TERMINAL EXTRAPORTUARIO AUSTRAL

REVISIÓN BORRADOR “ESTÁNDARES MÍNIMOS PARA RDA”

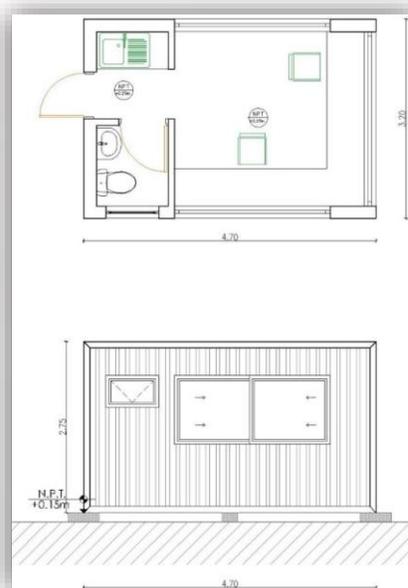
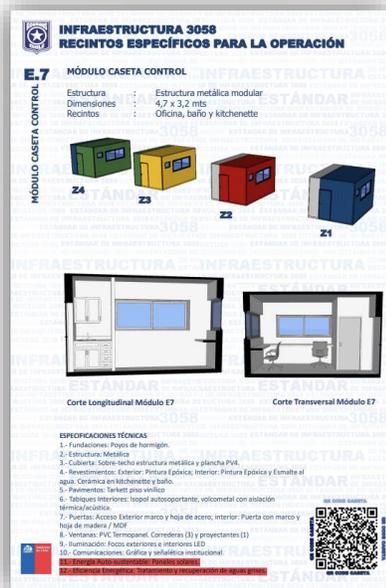
- En el Anexo N°2 no se encuentra la “Minuta de cumplimiento”.
- El Anexo N°2 hace referencia a los requerimientos estructurales e infraestructura.
- Check list no se encuentra publicado.

E.4 MÓDULOS OFICINAS CON BAÑOS

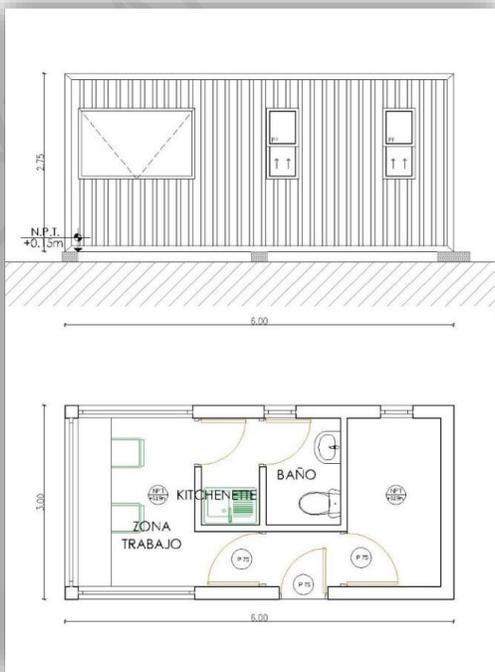
- Se exige “oficinas” para “SNA y otros Organismos” para labores de fiscalización. ¿Cuáles son los organismos que deben tener presencia permanente?
 - ¿El estándar de las oficinas hace referencia a la infraestructura E4 y E5? (Módulos de oficinas con baño y sin baño respectivamente)
 - ¿Es posible que las oficinas se encuentren con infraestructura fija y no en módulos?, en este sentido ¿Cambian los requisitos para las oficinas?
- 5. Infraestructura Especifica
 - 5.1. Zona de Aforo

E.9 MÓDULO REVISIÓN CARGA

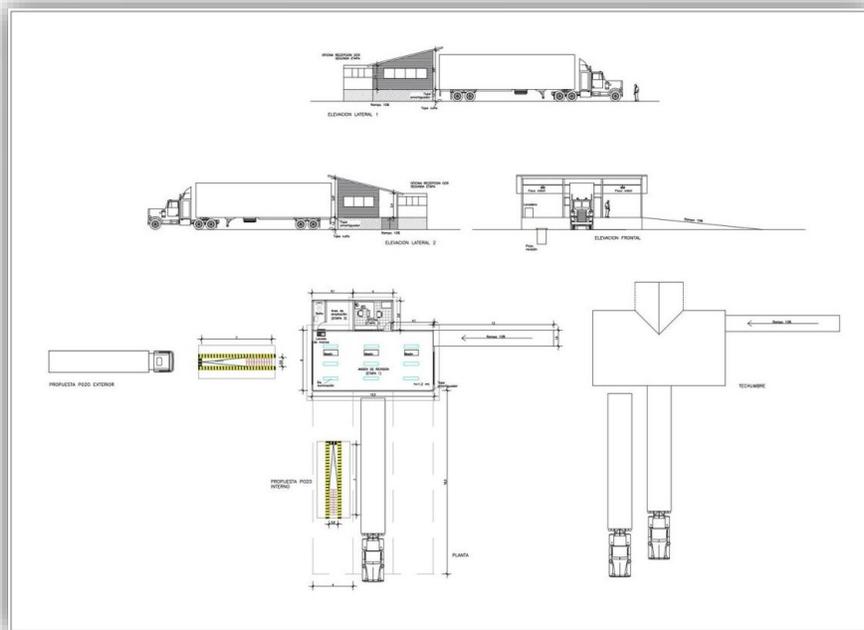
- ¿La Zona de Aforo hace referencia a la infraestructura estándar expuesta en el módulo de revisión carga E.9?
- De corresponder E.9 a la Zona de Aforo, en el anexo 2 se visualiza que está por etapas y secciones contemplando las siguientes definiciones:
 - Sección “9.- Andén”, contemplado en la etapa 1 “Andén de revisión”
 - Sección “9.1.- Oficina Revisión Carga”, compuesto en la etapa 2 por “Oficina” y etapa 3 “Área de ampliación” y “Baño”.
 - Sección “9.2.- Foso” Sin etapa mencionada para el “Pozo”

- ¿Esto hace referencia a un plan secuencial en etapas correspondiente a la infraestructura crítica requerida para una zona de aforo conforme al estándar mínimo?
- ¿Es posible hacer entrega de los requerimientos segregados por “Sección”?
- ¿Se entregarán fechas para la exigencia de este estándar? De ser así ¿Será segregada por las etapas?

PLANOS DE FUNDACIONES (1ª Alternativa) Y ESTRUCTURA DE TECHUMBRE

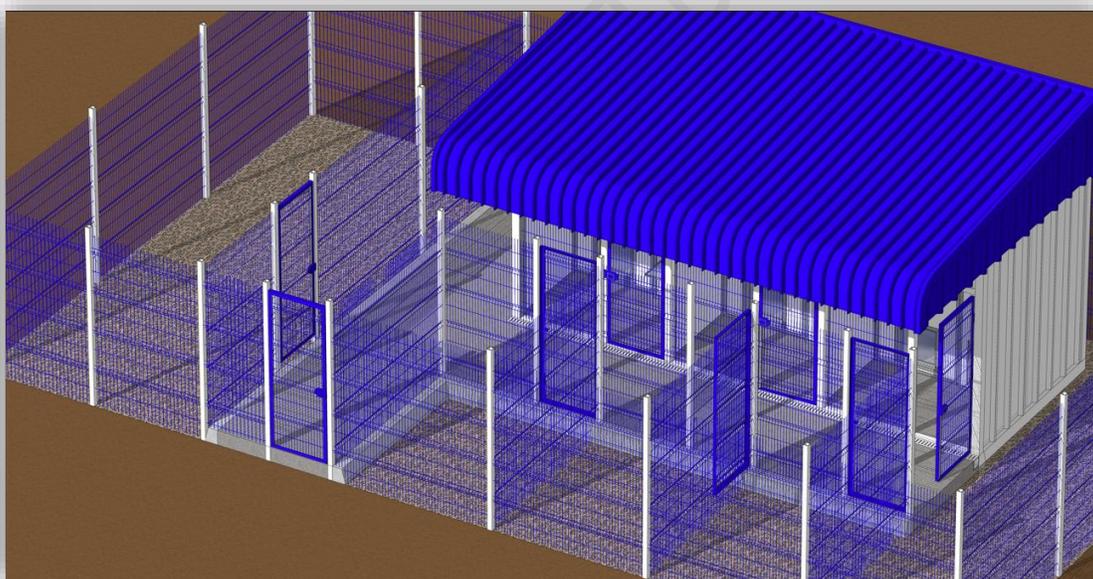
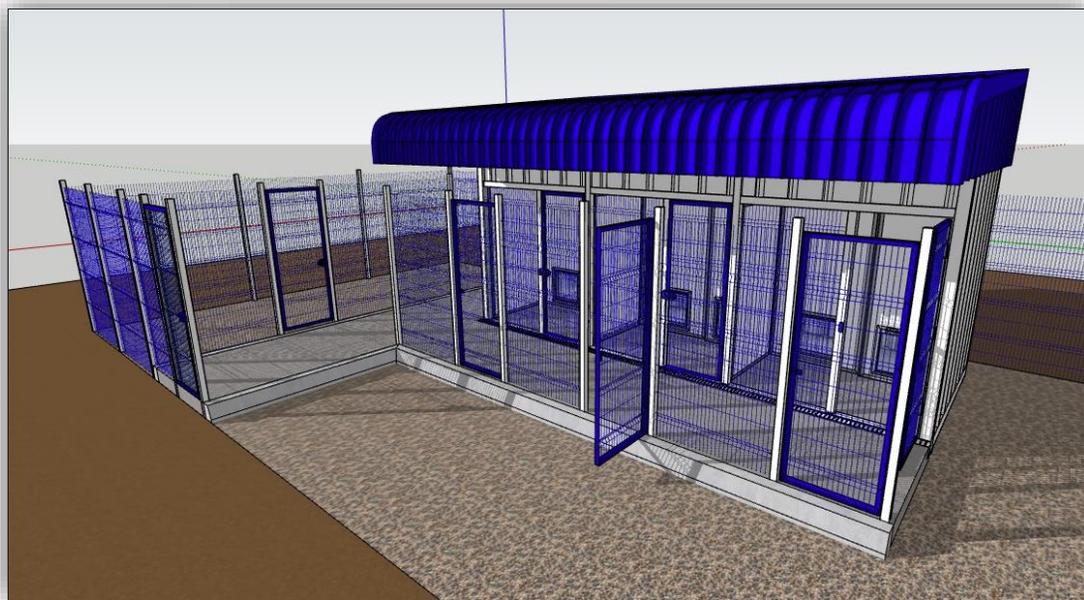
- Actualmente nuestro canil es un proyecto presentado y aún no ejecutado. ¿Se deberá presentar de manera previa mediante el mecanismo de acreditación o una vez se encuentre ejecutado?
- ¿Se hará entrega de los requerimientos mínimos o estándar para la techumbre (sobretecho), lavadero de canes y áreas exteriores?
